DUDiM.272.12.2024

**do Wykonawców
ubiegających się o zamówienie****Treść zapytań oraz wyjaśnień dotyczących zapisów
Specyfikacji Warunków Zamówienia (SWZ)**

Dotyczy postępowania o udzielenie zamówienia publicznego pn: **Przebudowa drogi powiatowej nr 2602C Ciehocinek – Dąbrówka na odcinku od km 0+000 do km 1+600 w miejscowości Raciążek – Etap I**

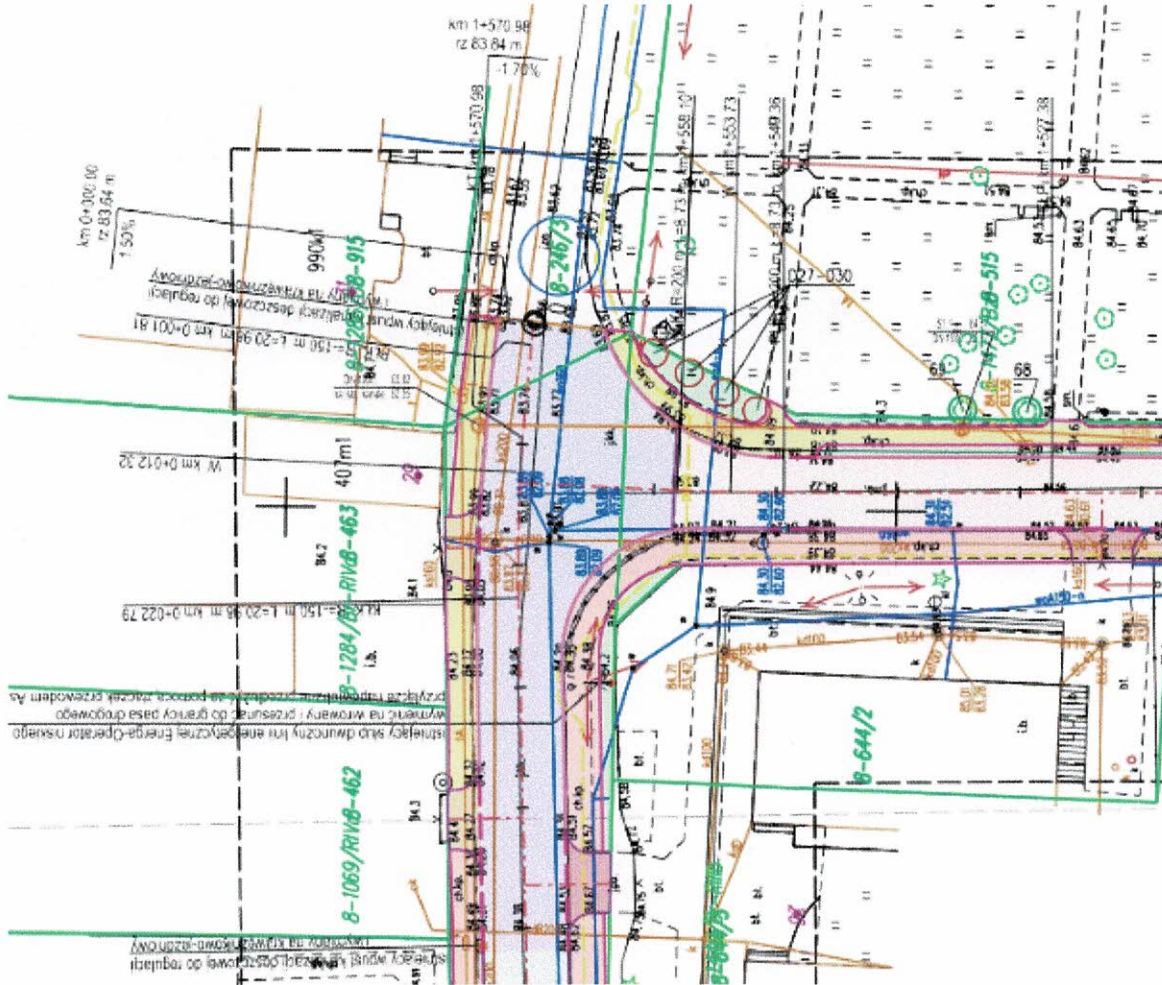
Prosimy o potwierdzenie, że mieszankę mineralno-asfaltową na ścieżce rowerowej, ciągu pieszo-rowerowym z AC 8 S należy zaprojektować dla kategorii ruchu KR 1-2.

Zamawiający potwierdza.

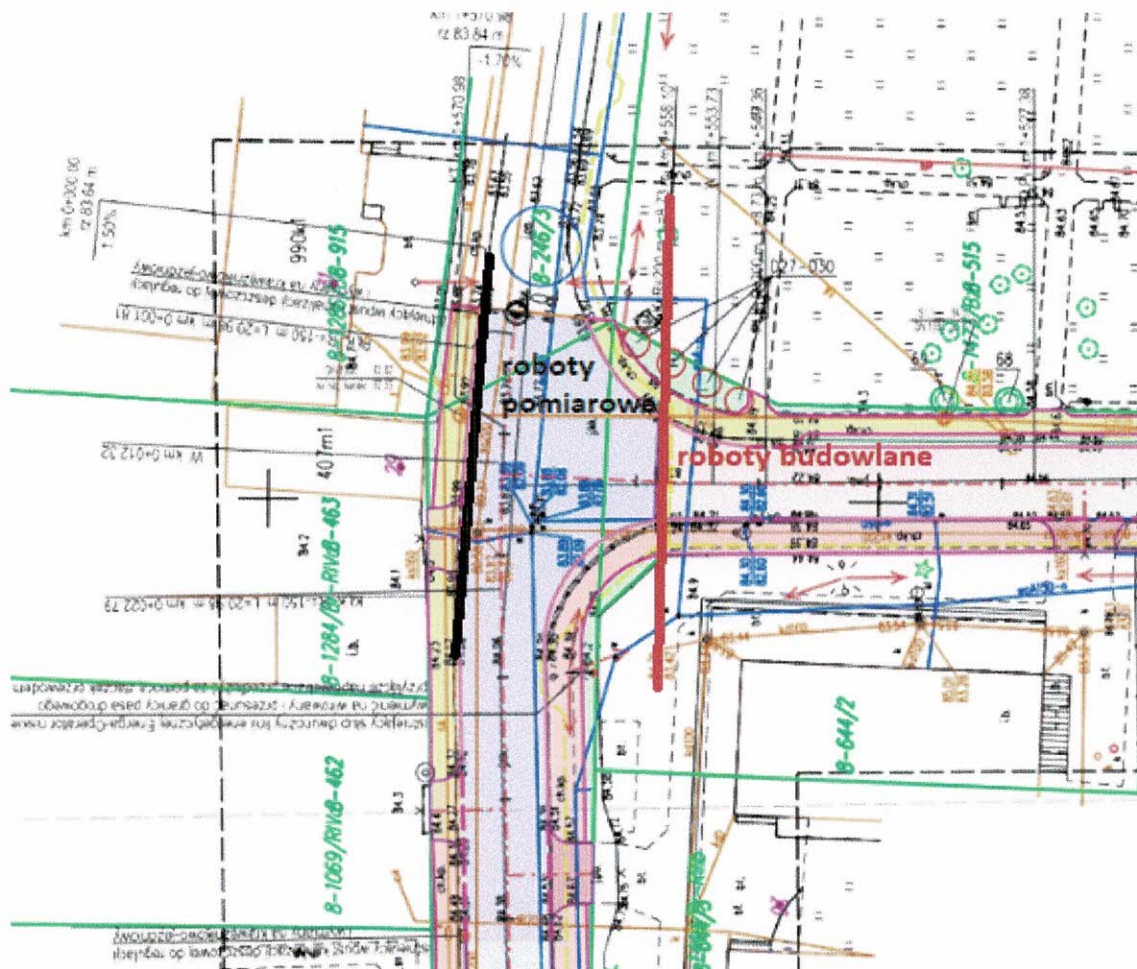
Prosimy o precyzyjne określenie – zaznaczenie na Planie Zagospodarowania Terenu zakresu robót jaki obejmuje przedmiotowe zadanie. Prosimy o znaczenia końca odcinka objętego zadaniem.

Zakres robót dotyczy tylko ul. Szkolnej do km 1+558,10. Skrzyżowanie ulic Szkolnej, Zamkowej (w km do 1+600) w zakresie prac pomiarowych przy liniowych robotach ziemnych (wyznaczenie trasy i punktów wysokościowych).
